Informace pro komise a výbory

Řešení souběhu pěší a cyklistické dopravy před Veslařským klubem Smíchov

Téma: Dopravně-bezpečnostní uspořádání – souběh pěší a cyklistické dopravy
Dotčené území: nábrežní komunikace v úseku před Veslařským klubem Smíchov
Dotčená infrastruktura: páteřní cyklotrasa A1, chodník pod mostní konstrukcí

Řešené území v úseku před Veslařským klubem Smíchov (PD Cyklo Nádražní - U Královské louky (A1), Praha 5, č. akce 2950193)

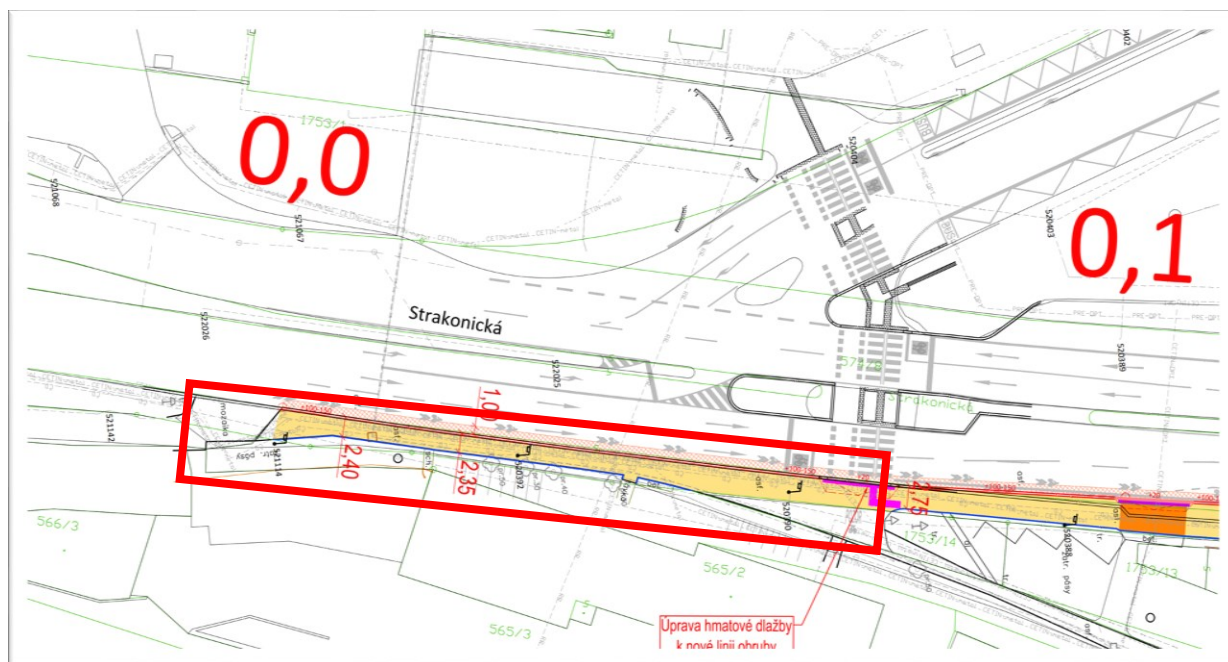
V řešeném úseku však chráněná cyklostezka končí a cyklisté jsou vedeni na chodníkové těleso, kde dochází k souběhu s pěší dopravou v obou směrech. Prostor chodníku je navíc výrazně omezen pevnými překážkami, zejména:

- rozvodnými skříněmi technické infrastruktury,
- obezděným stanovištěm pro směsný a tříděný odpad,
- vzrostlými stromy,
- stožáry veřejného osvětlení.

Tyto prvky významně snižují průchozí šířku chodníku a zhoršují rozhledové poměry. V kombinaci s obousměrným pohybem chodců a cyklistů zde vzniká potenciálně konfliktní dopravní situace. (Ve stejném místě je sveden dopravní proud směřující z rampy Dvoreckého mostu přes sdružený přechod SSZ.)

Alternativně je cyklistům umožněn nájezd do vozovky pomocí cyklopiktogramového koridoru. Tento nájezd je však veden kolmo do vozovky s intenzivním provozem, včetně regionálních autobusových linek. Takové řešení je využitelné zejména pro zkušené cyklisty, avšak pro méně zdatné uživatele (např. rodiny s dětmi) nepředstavuje bezpečnou a komfortní variantu.

V řešeném úseku dochází k nevyváženému uspořádání dopravního prostoru, kdy je dlouhodobě vedená páteřní cyklotrasa náhle přivedena do prostorově omezeného chodníku sdíleného s pěšími. Současně není vytvořena bezpečná a přirozená alternativa vedení cyklistů ve vozovce.

OÚR MČ Praha 5 doporučuje prověřit možnosti úpravy dopravního uspořádání v úseku před Veslařským klubem Smíchov tak, aby došlo ke zlepšení bezpečnosti a srozumitelnosti vedení cyklistické dopravy na páteřní cyklotrase A1 a současně k omezení konfliktních situací mezi pěšími a cyklisty na chodníkovém tělese.

- úpravy vedení cyklistické dopravy ve vozovce,
- prostorových úprav chodníku (rozšíření), případně reorganizace pevného mobiliáře,
